Dotyczy postępowania w trybie podstawowym na: „Budowę drogi gminnej - ulicy Krótkiej w Józefosławiu na odcinku od ulicy Osiedlowej do ulicy Ogrodowej, gmina Piaseczno w ramach zadania "ulica Krótka w Józefosławiu”.

Zamawiający informuje, że Wykonawcy na podstawie art. 284 ust. 1 ustawy z dnia 11.09.2019r. Prawo zamówień publicznych (Dz. U. z 2019 r. poz. 2019 ze zmianami) zwrócili się z zapytaniami o wyjaśnienie treści SWZ.

ODPOWIEDZ NA PYTANIE NR 4

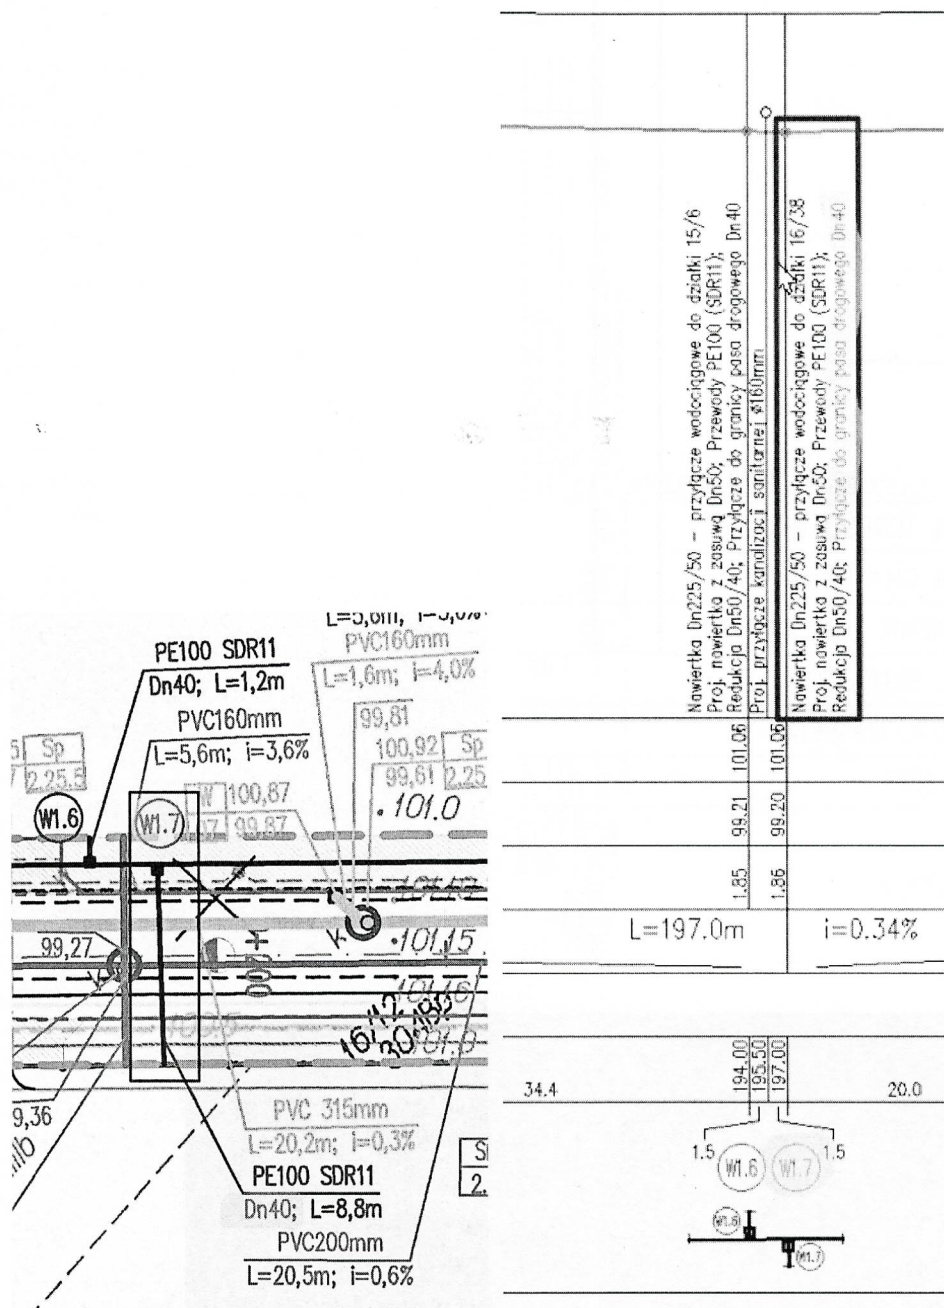
2. Ze względu na rozbieżności na planie sytuacyjnym i profilu prosimy o potwierdzenie, że przyłącze wodociągowe do W1.7 ma średnicę dn 40 mm.

Nie ma rozbieżności – dokumentacja przewiduje nawiertkę Dn225/50, za nawiertką należy zastosować redukcję Dn50/40, a za redukcją należy poprowadzić przewodami o średnicy Dn40 przyłącze wodociągowe do granicy pasa drogowego.
